DIRETTRICE FERROVIARIA MESSINA-CATANIA-PALERMO

RADDOPPIO GIAMPILIERI-FIUMEFREDDO

RISCONTRO ALLA RICHIESTA DI INTEGRAZIONI PUNTO 10)-11a)-11c)-11g)

Ministero dell'Ambiente e della Tutela del Territorio e del Mare
Richiesta integrazioni di cui alla Nota Prot. DVA-267 del 08/01/2019

Figura 1 Modello acustico opera Galleria artificiale di Fiumefreddo (AT1.1)– diurno

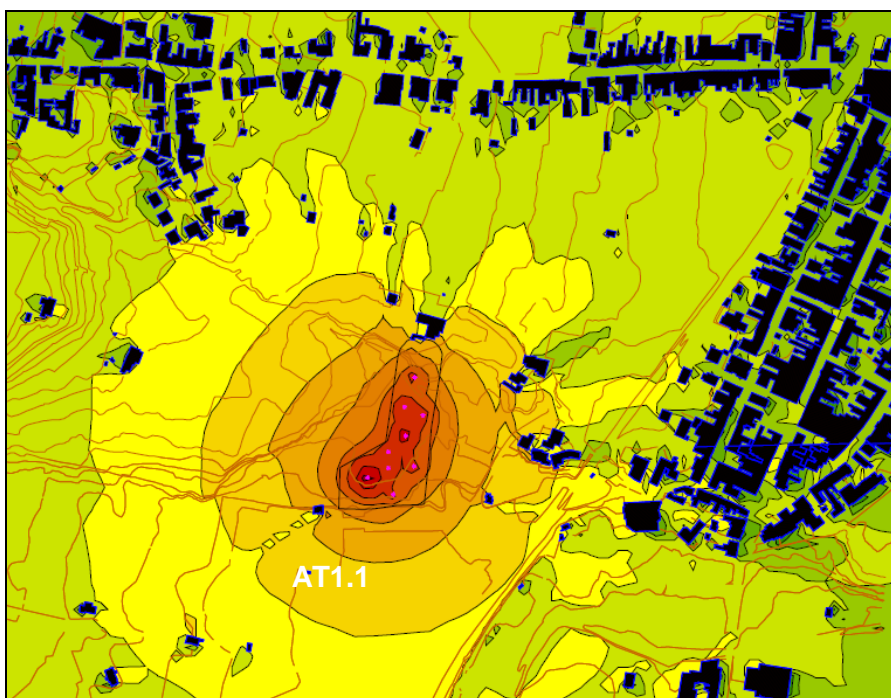
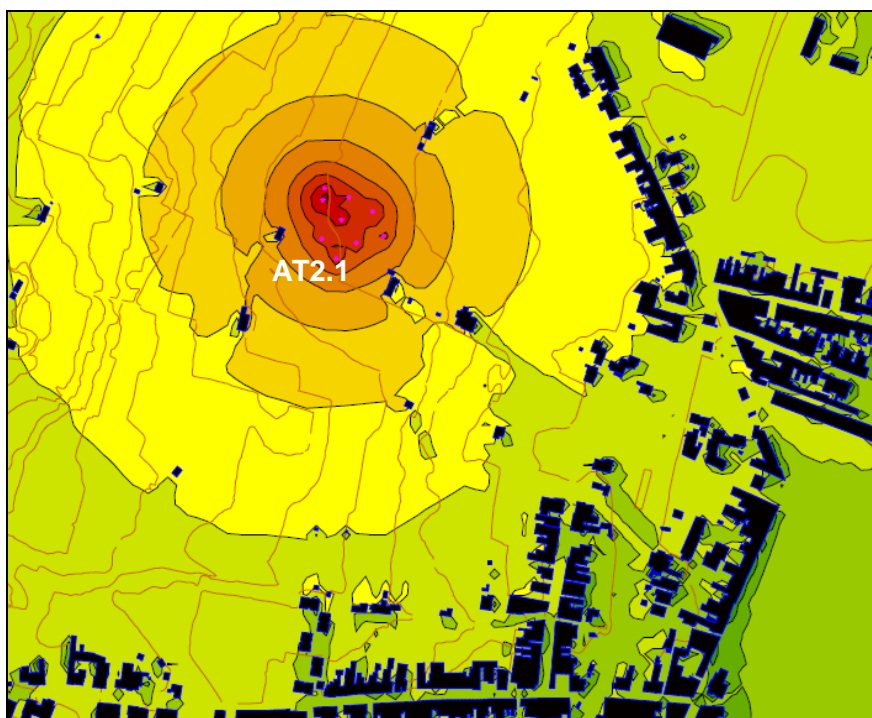
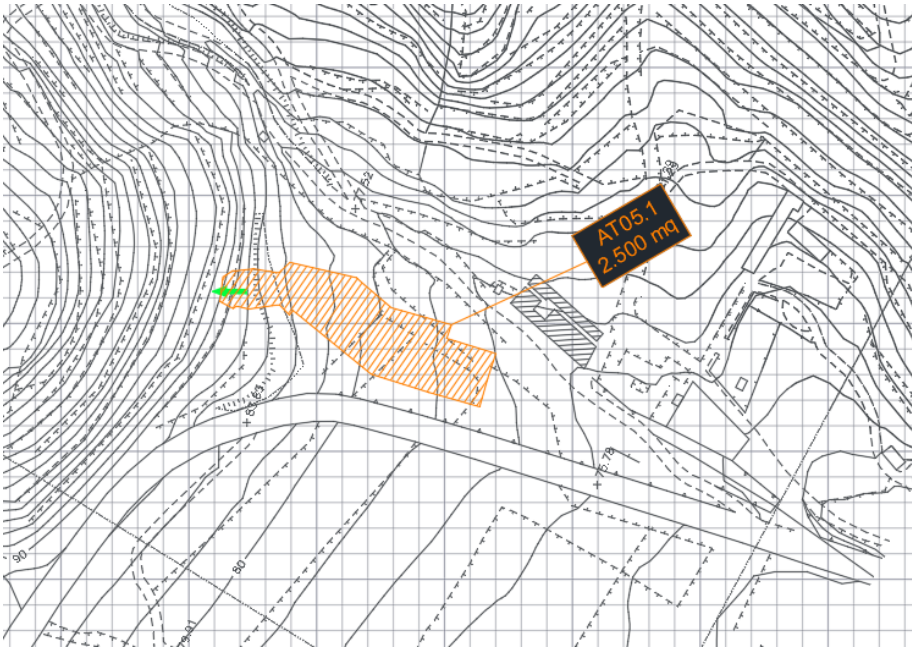
Come si può notare dalla figura sopra riportata l'insieme delle lavorazioni previste nell'area considerata genera emissioni entro i limiti normativi. Per tale motivo non è stato necessario prevedere l'adozione di mitigazioni.

Figura 3 Modello acustico Opera Galleria Naturale Calatabiano (AT5.1) – diurno

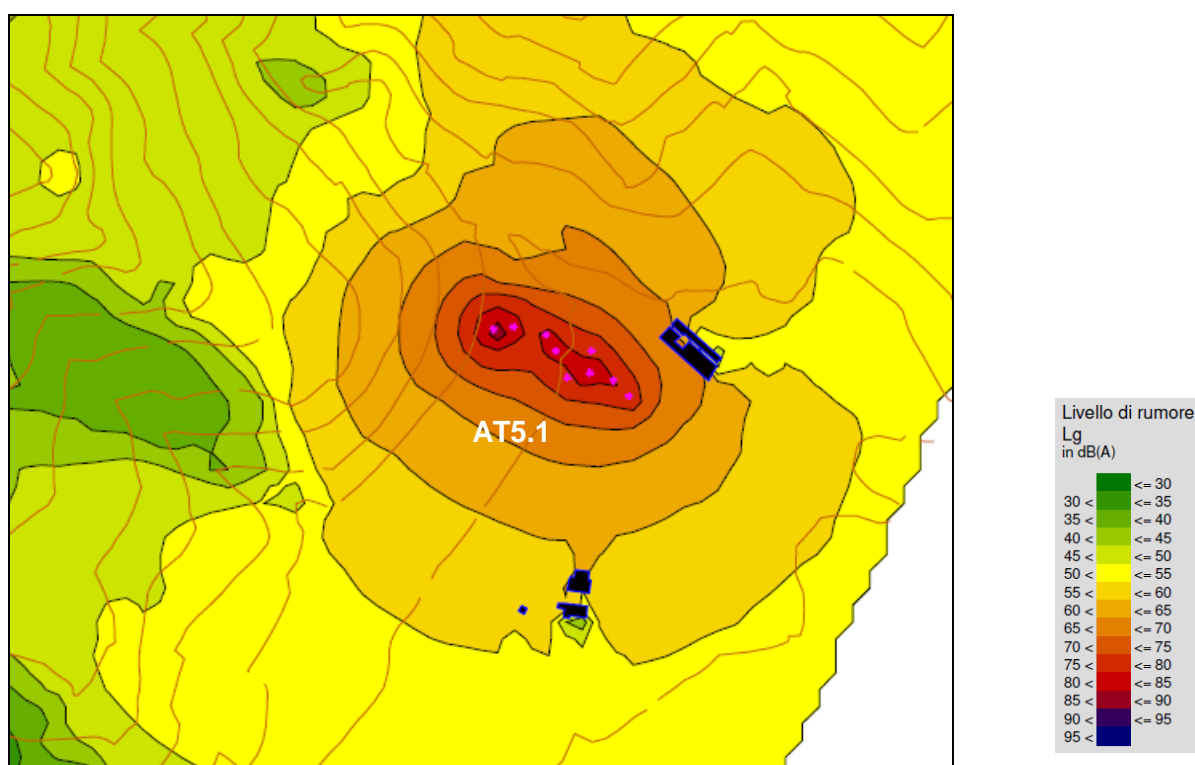
Come si può notare dalla figura sopra riportata l'insieme delle lavorazioni previste nell'area considerata genera emissioni entro i limiti normativi. Per tale motivo non è stato necessario prevedere l'adozione di mitigazioni.

Figura 5 Modello acustico Opera Galleria Naturale Taormina (AT09.1) – diurno mitigato

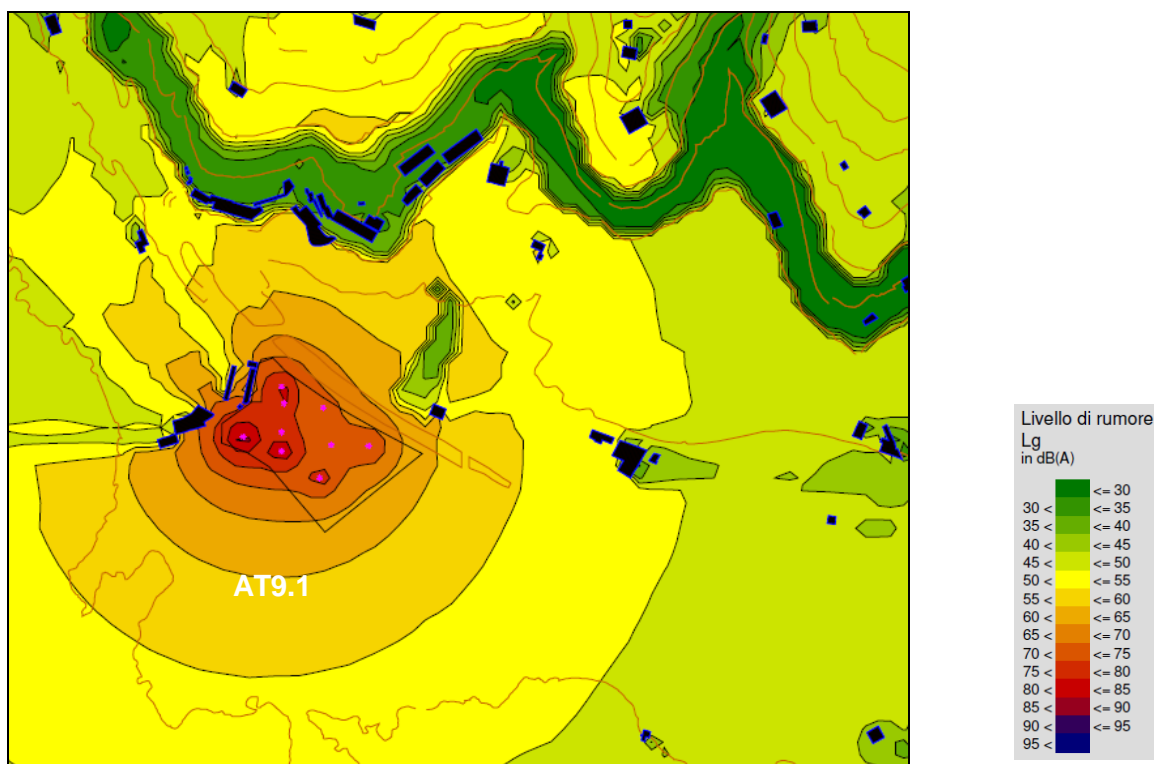
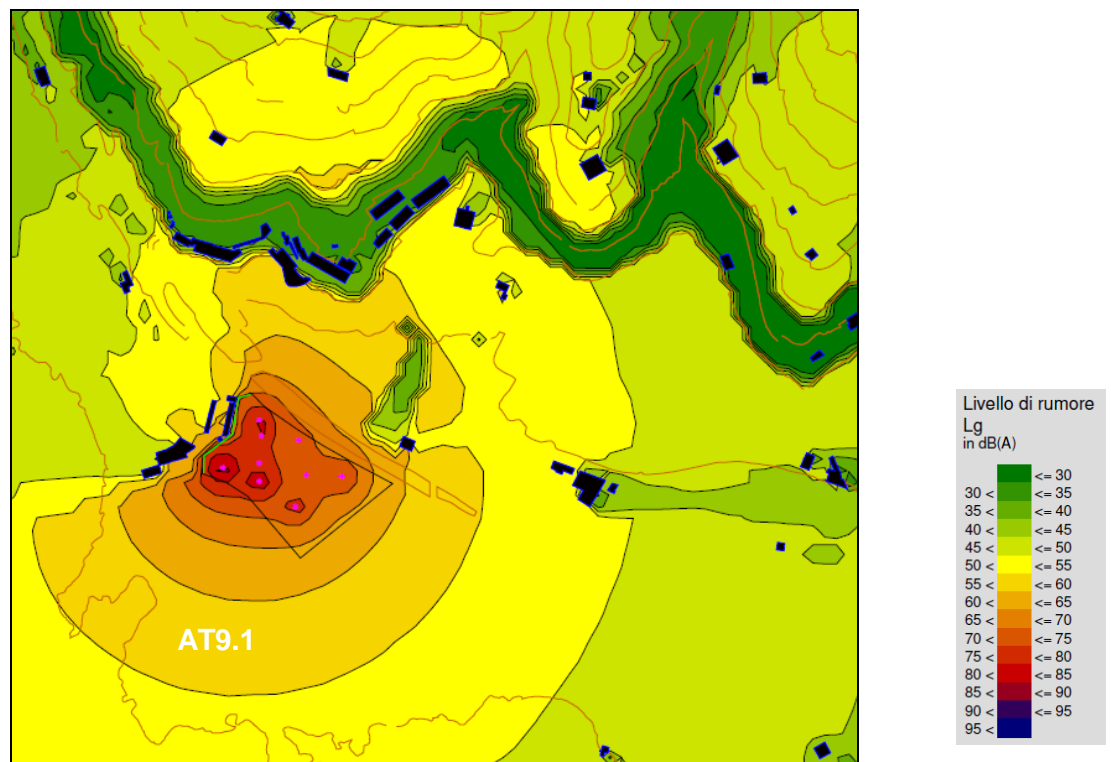
Il Comune di Taormina (CT) risulta sprovvisto di zonizzazione acustica comunale, pertanto sono vigenti limiti massimi di esposizione transitori al rumore fissati dal DPCM 1/3/1991 e vengono determinati sulla base di una classificazione del territorio realizzata anche in ragione della suddivisione in zone urbanistiche, secondo quanto previsto dal D.M. 02/04/1968, n. 1444). L'area in cui sono collocati i ricettori, secondo la suddivisione urbanistica, risulta in Zona "Tutto il Territorio Nazionale" con limite pari a 70 dB(A) per il periodo diurno. In questo caso si prevede l'utilizzo di barriere antirumore di altezza pari a 3 metri in quanto l'insieme delle lavorazioni previste genera emissioni in alcuni punti superiori al limite normativo. Di seguito si riportano le mappe isolivello in planimetria della pressione sonora simulata con le mitigazioni:

Come si può evincere dalla figura, l'adozione di barriere antirumore permette di riportare le emissioni generate dall'area di intervento entro i livelli previsti dalle classi acustiche prese a riferimento per la maggior parte delle zone interessate.

Figura 7 Modello acustico Opera Galleria Naturale Taormina (AT11.1, AT12.1, AT13.1, AT14.1, AT15.1, AT16.1, CO05.1) – diurno – con mitigazioni

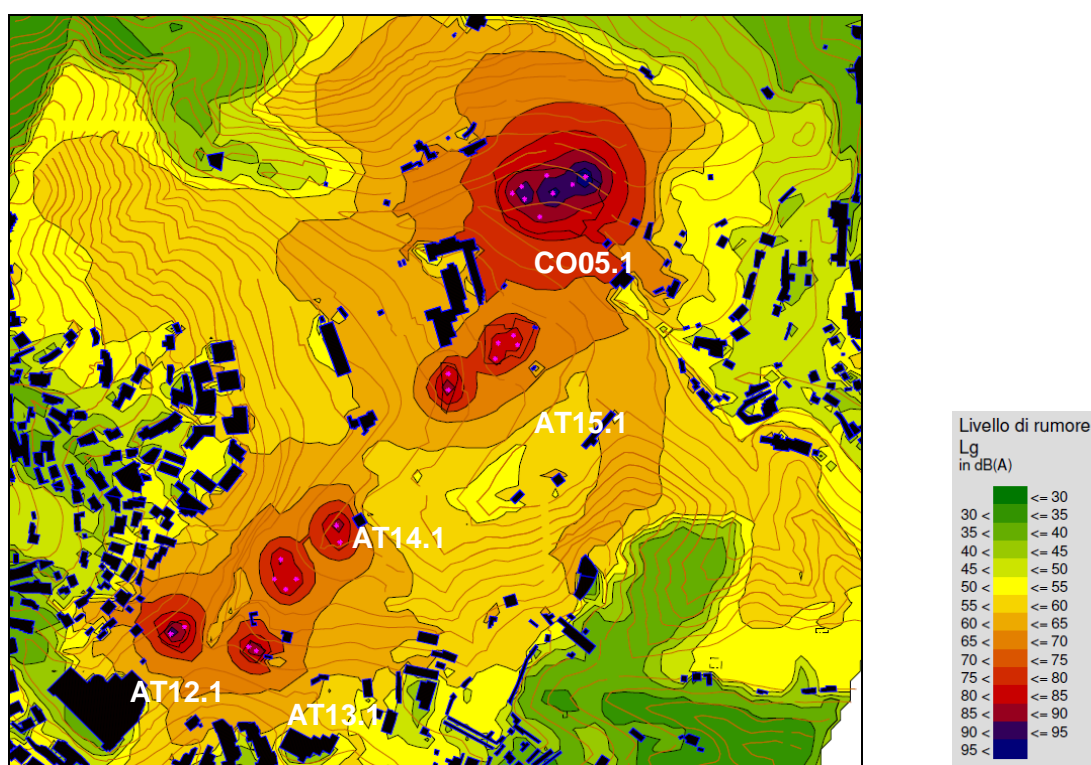
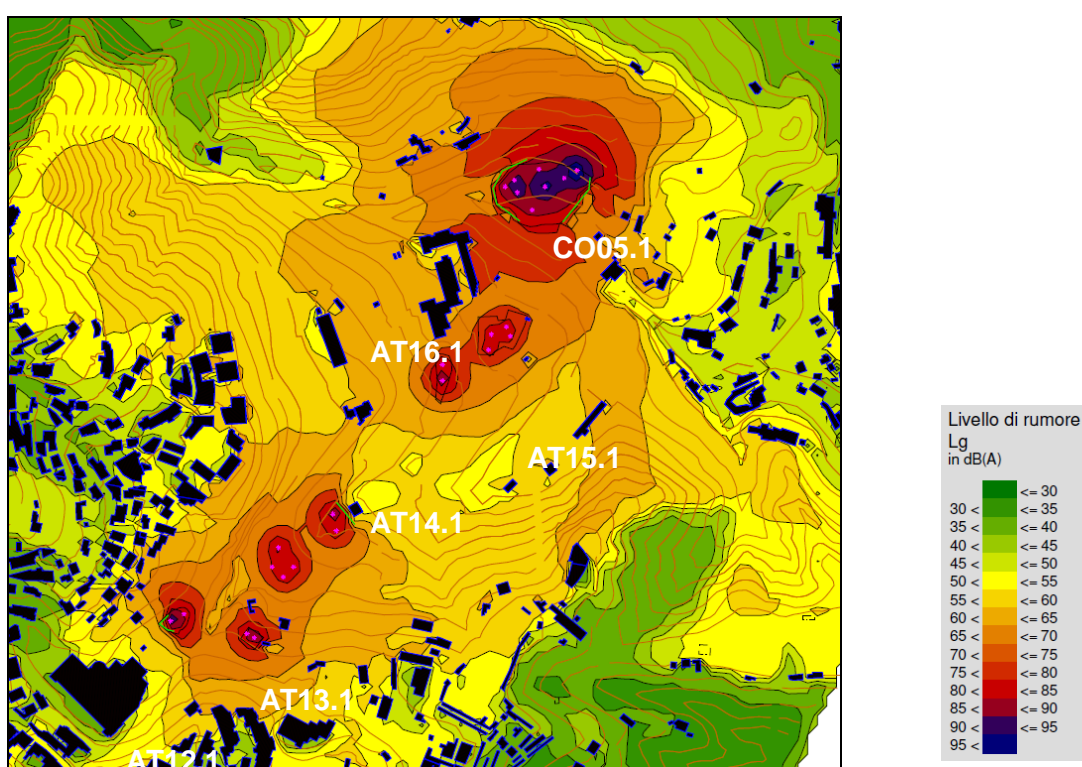
In questo caso per la realizzazione dell'Opera Galleria Naturale Taormina (AT11.1, AT12.1, AT13.1, AT14.1, AT15.1, AT16.1, CO05.1) si prevede l'utilizzo di barriere antirumore di

altezza pari a 5 metri in quanto l'insieme delle lavorazioni previste genera emissioni in alcuni punti superiori al limite normativo.

Come si può evincere dalla figura, l'adozione di barriere antirumore permette di riportare le emissioni generate dall'area di intervento entro i livelli previsti dalle classi acustiche prese a riferimento per la maggior parte delle zone interessate.

Figura 11 Modello acustico Opera Galleria naturale Taormina (AT02.2) – diurno con mitigazioni

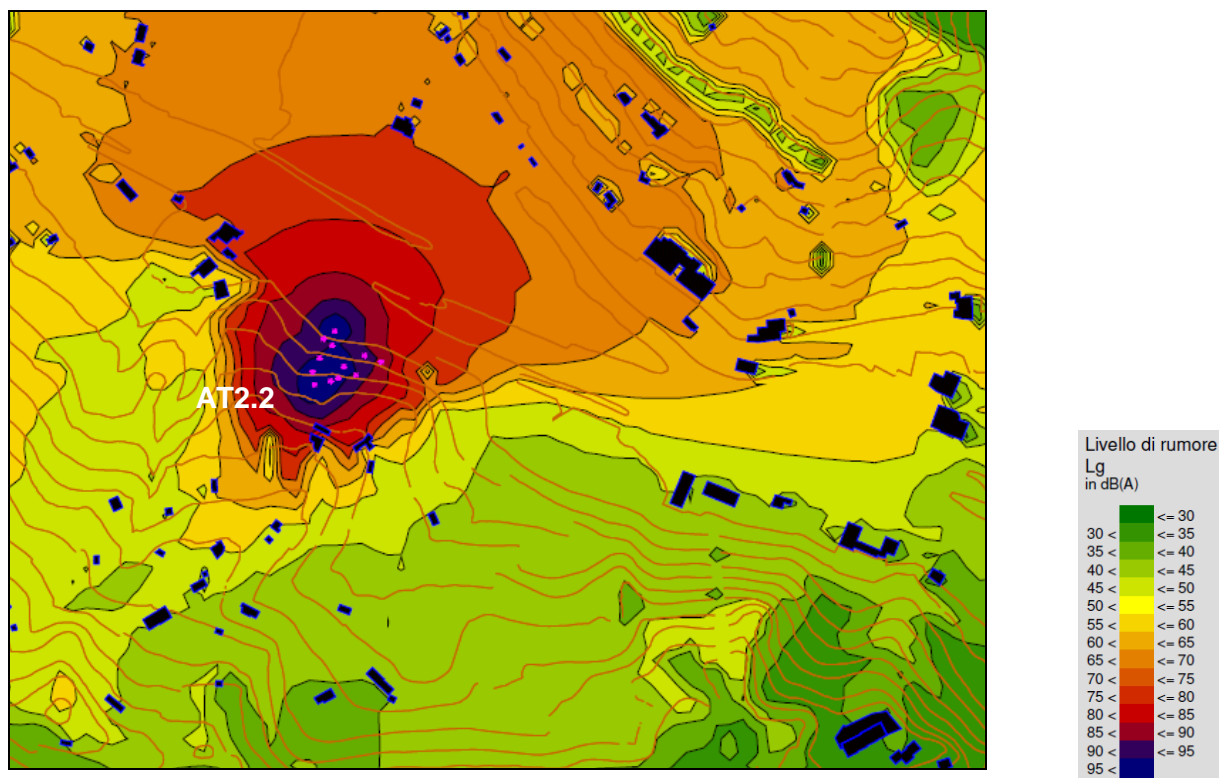
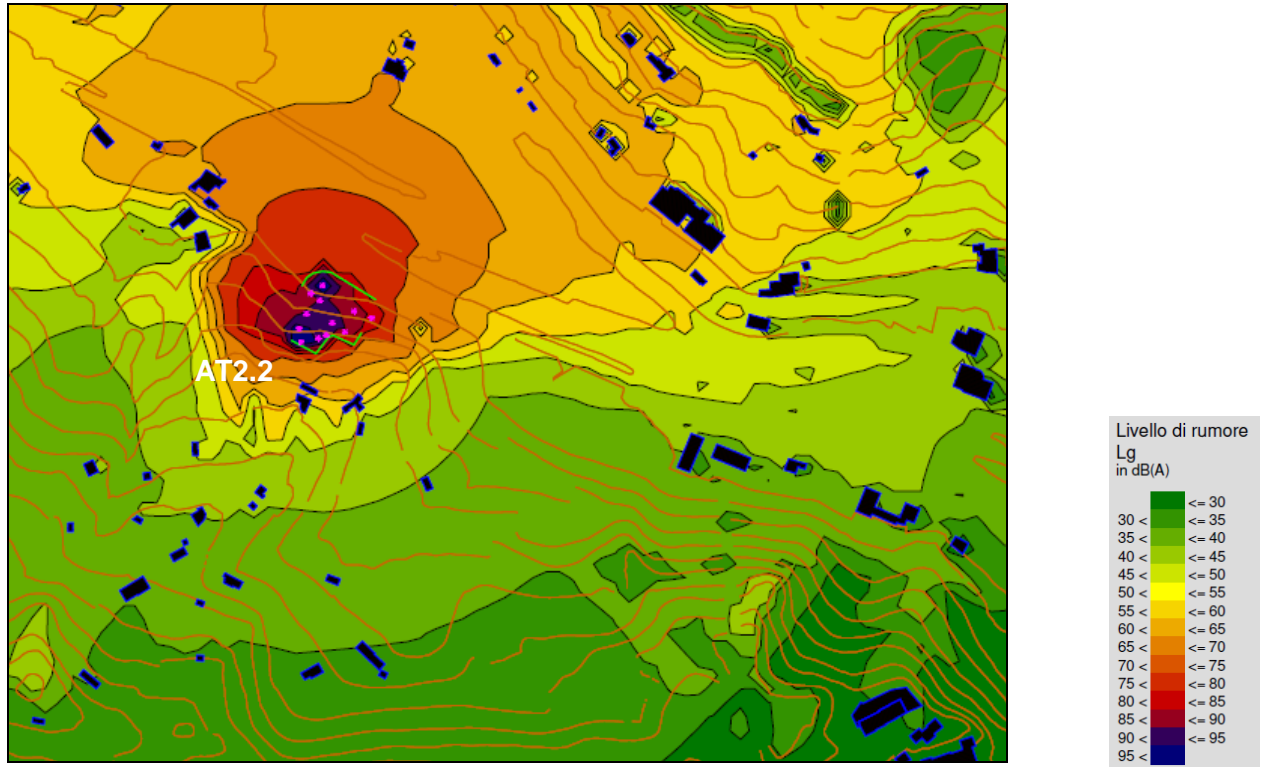
L'area in cui sono collocati i ricettori, secondo la suddivisione urbanistica, risultano in Zona Tutto il Territorio Nazionale con limite pari a 70 dB(A) per il periodo diurno. In questo caso si prevede l'utilizzo di barriere antirumore di altezza pari a 5 metri in quanto l'insieme delle lavorazioni previste genera emissioni in alcuni punti superiori al limite normativo. Di seguito si riportano le mappe isolivello in planimetria della pressione sonora simulata con le mitigazioni:

Come si può evincere dalla figura, l'adozione di barriere antirumore permette di riportare le emissioni generate dall'area di intervento entro i livelli previsti dalle classi acustiche prese a riferimento per la maggior parte delle zone interessate.

Figura 14 Modello acustico Opera Galleria Naturale Letojanni (AT03.2.) – diurno con mitigazioni

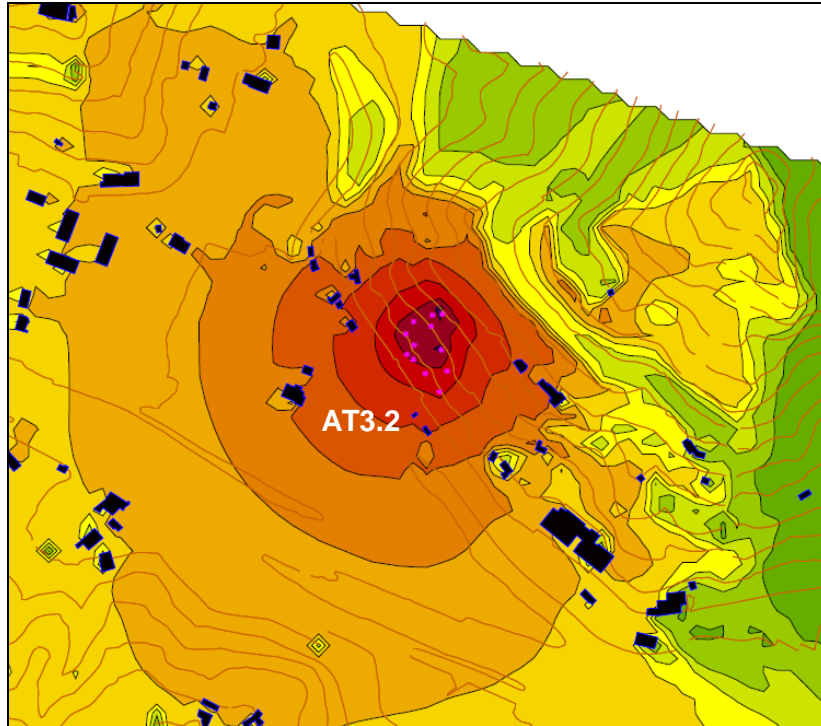
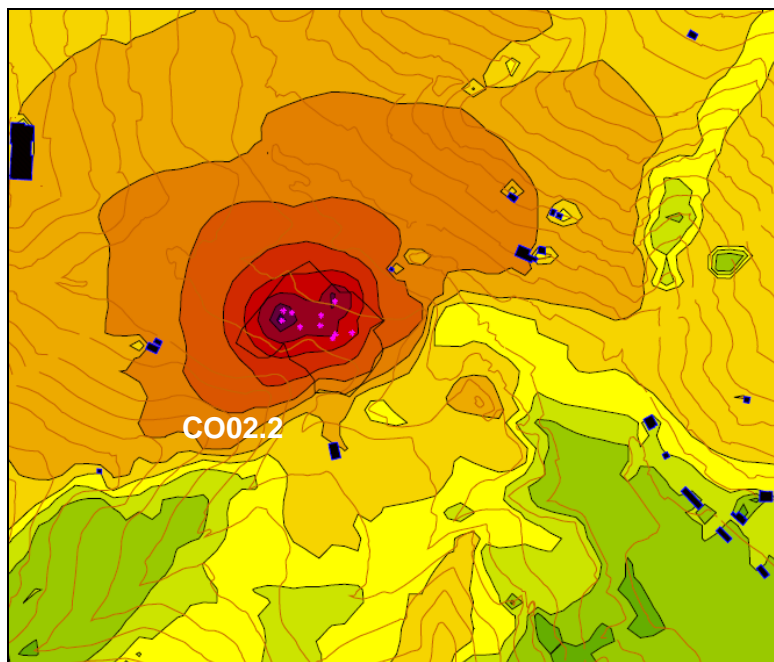
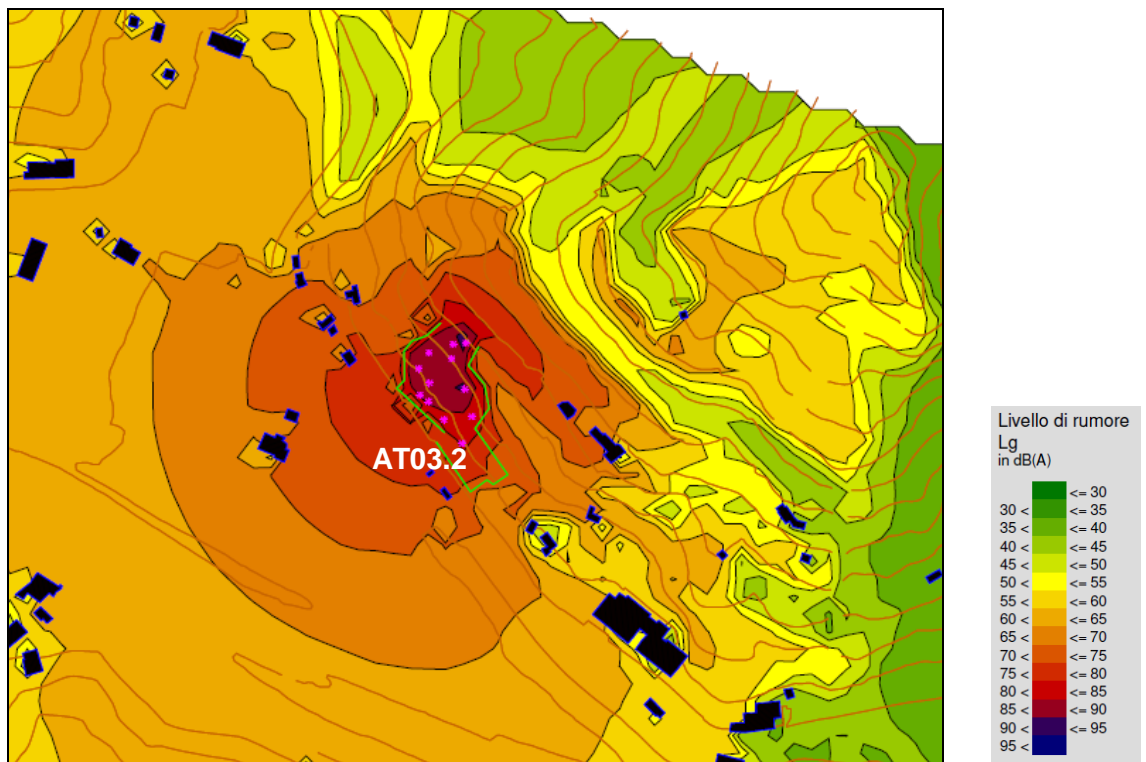
L'area in cui sono collocati i ricettori, secondo la suddivisione urbanistica, risultano in Zona Tutto il Territorio Nazionale con limite pari a 70 dB(A) per il periodo diurno. In questo caso si prevede l'utilizzo di barriere antirumore di altezza pari a 5 metri in quanto l'insieme delle lavorazioni previste genera emissioni in alcuni punti superiori al limite normativo. Di seguito si riportano le mappe isolivello in planimetria della pressione sonora simulata con le mitigazioni:

Come si può evincere dalla figura, l'adozione di barriere antirumore permette di riportare le emissioni generate dall'area di intervento entro i livelli previsti dalle classi acustiche prese a riferimento per la maggior parte delle zone interessate.
